Informe Consolidado de Solicitud de Aclaraciones, Rectificaciones y/o Ampliaciones a la Declaración de Impacto Ambiental del Proyecto "Regularización ambiental y ampliación del plantel de gallinas ponedoras del Fundo El Porvenir y Fundo La Merced"

Nombre del Titular : Felipe Antonio Reyes Corvalan

El presente Informe Consolidado de Solicitud de Aclaraciones, Rectificaciones o Ampliaciones a la Declaración de Impacto Ambiental del proyecto "Regularización ambiental y ampliación del plantel de gallinas ponedoras del Fundo El Porvenir y Fundo La Merced", contiene las observaciones generadas en virtud de la revisión de la Adenda.

Figura 6. Función de apertura de la cortina según temperatura

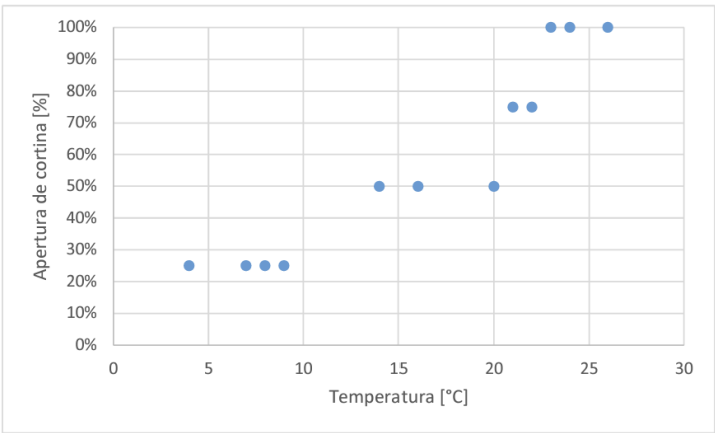
Conforme al factor de emisión utilizado para los pabellones con ventilación natural, es importante aclarar al titular que la Guía para la predicción y evaluación de impactos por olor en el SEIA en su acápite 3.1.3 Emisiones de referencia y factores de emisión señala que: *En el caso de una modificación de proyecto es aconsejable utilizar emisiones de referencia, es decir, en base a la información y comportamiento de las emisiones del proyecto en ejecución que se contempla modificar.* En base a lo anterior, se solicita al titular justificar el uso de los factores utilizados en EIO, considerando que actualmente los pabellones con ventilación natural (cortinas) son una fuente existente por cuanto no fue considerada en el muestreo. Asimismo, se deberá presentar la pertinencia y aplicabilidad al proyecto del valor utilizado, presentando los antecedentes que validen el valor utilizado, y presentar la información que valide los lineamientos establecidos en la NCh3386 y NCh3190. Cabe destacar que se revisó el proyecto referido (ADENDA, DIA "Regularización Plantel Avícola Eduardo Reinero") y se pudo observar que la evaluación de olores se realizó conforme a las áreas de emisión de cada pabellón y no asociadas a una emisión unitaria por cada ave, por lo que el titular deberá considerar dichas variables. En caso de no poder responder a lo anterior, se solicita al titular realizar el muestreo de las fuentes y actualizar el Estudio de Impacto Odorante con las emisiones de referencia respectivas.

Figura 2 Zonas de aplicación Anexo 01 (kmz)

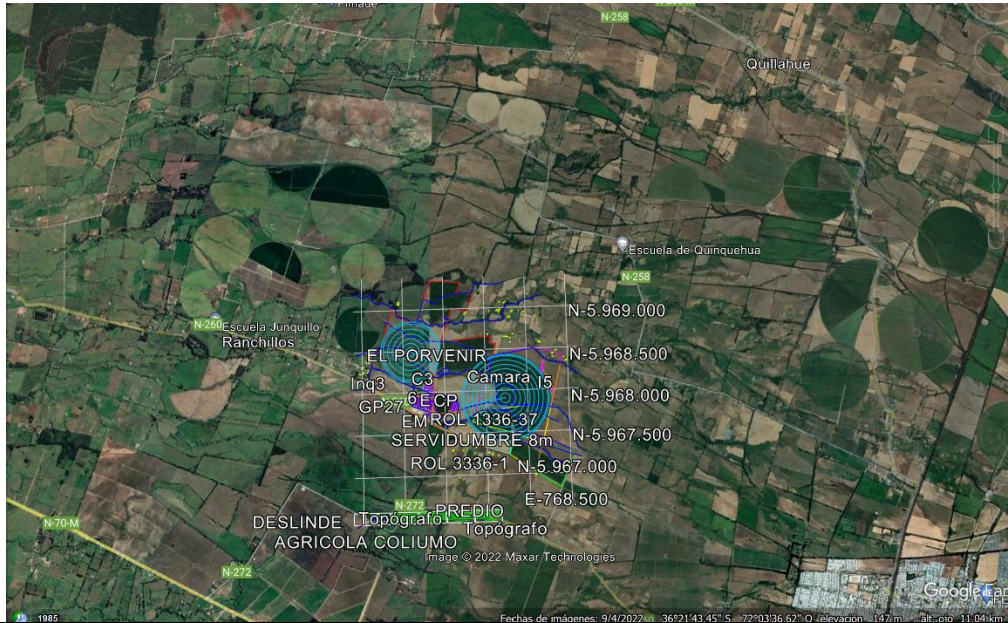
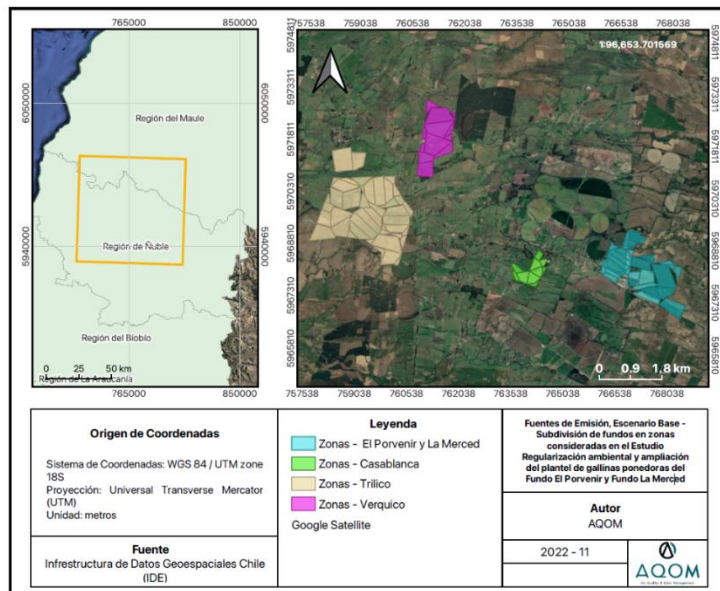
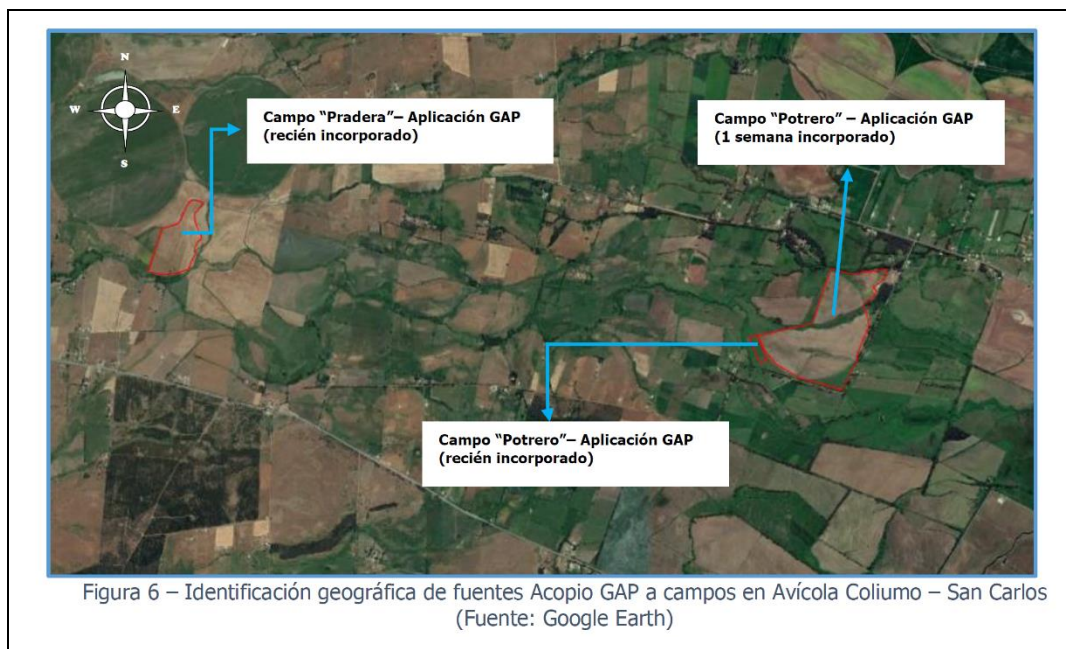
De acuerdo con la zona de aplicación de guano, y en respuesta de la observación 3.3. de la ADENDA, se presenta información con respecto al área de aplicación de guano, dentro de la cual el titular indica -

Al respecto, se revisaron los antecedentes presentados, es decir Anexo A-01 y Apéndice 2 del informe de estudio de olores, adicionalmente en la misma respuesta a la observación se presenta una ilustración que detalla las zonas de aplicación:

INTERVENCIÓN DE ESTERO VERQUICÓ

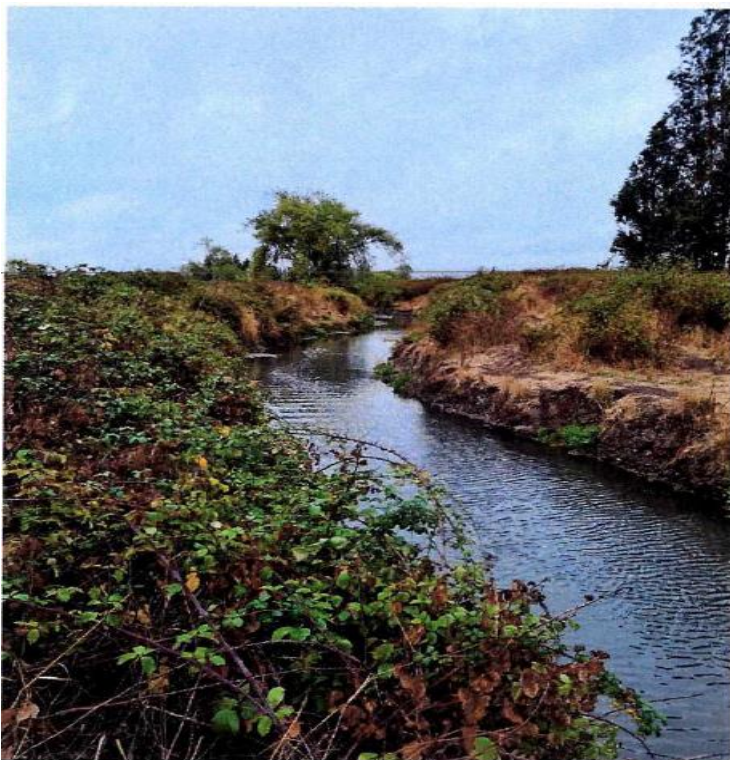
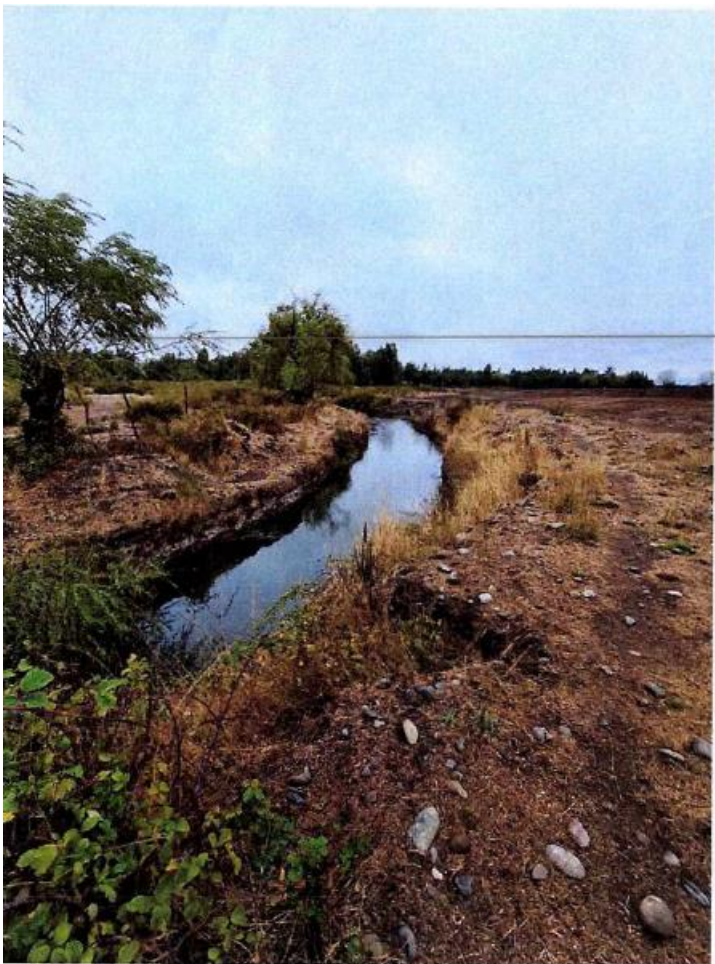
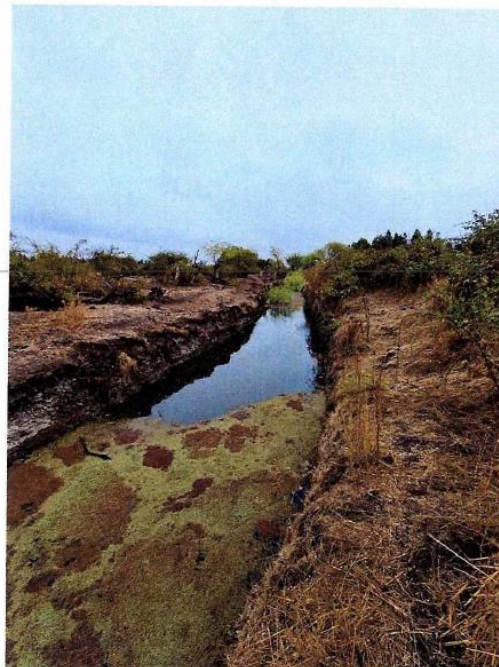
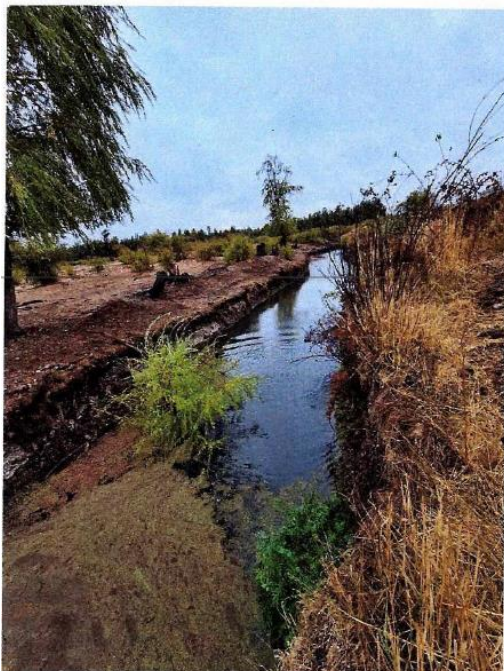
El titular deberá referirse a la eventual intervención del Estero Verquicó y la vinculación con el proyecto, identificadas en las imágenes.

Proliferación de moscas:

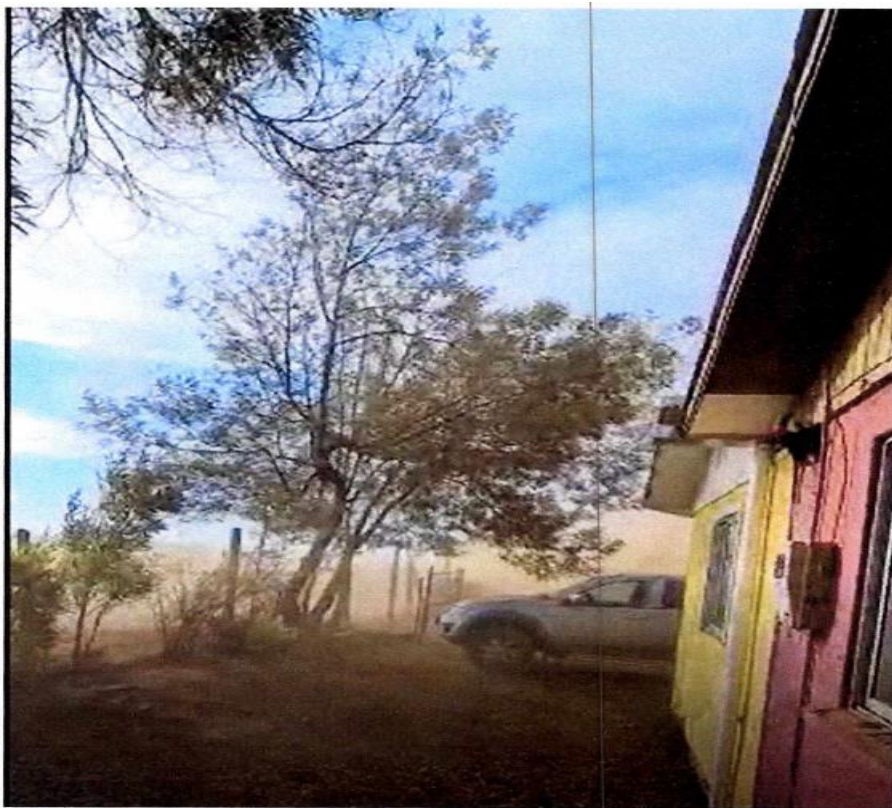
El titular deberá referirse a la presencia de moscas y la vinculación con el proyecto, identificadas en las imágenes.

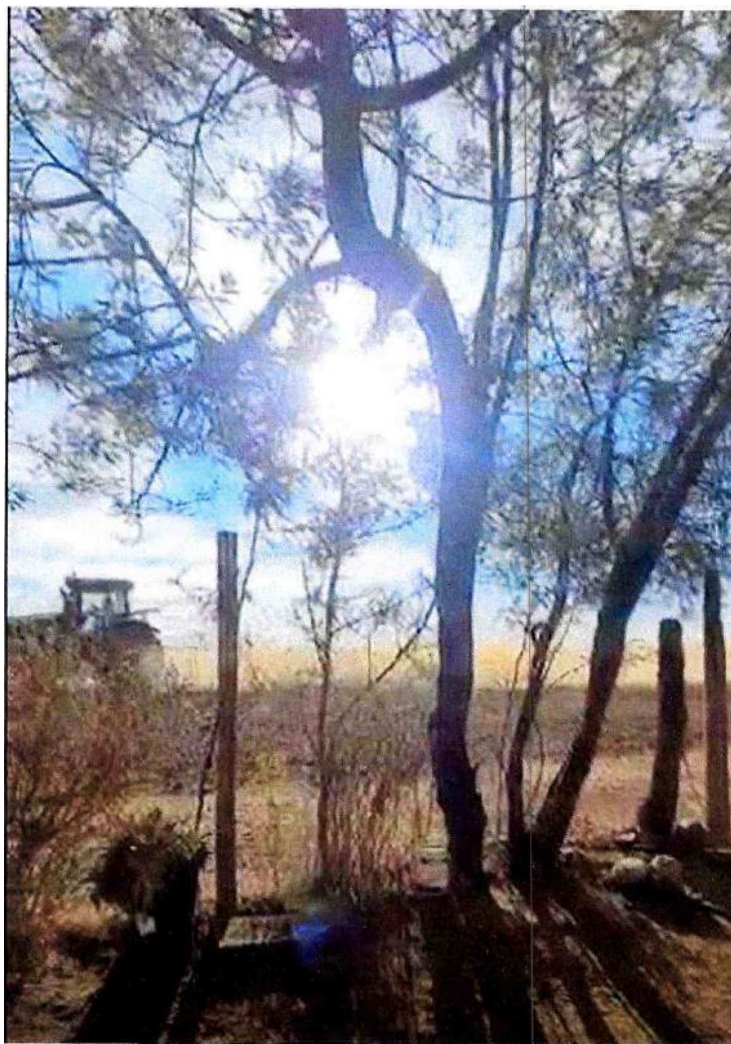
Además, la proliferación de moscas en grandes cantidades y polución de tierra debido al trabajo agrícola en la incorporación, preparación de la tierra y siembra de sus cultivos. Se adjuntan fotografías donde se grafica ello.

El titular deberá referirse a la presencia de moscas y la vinculación con el proyecto, identificadas en las imágenes.
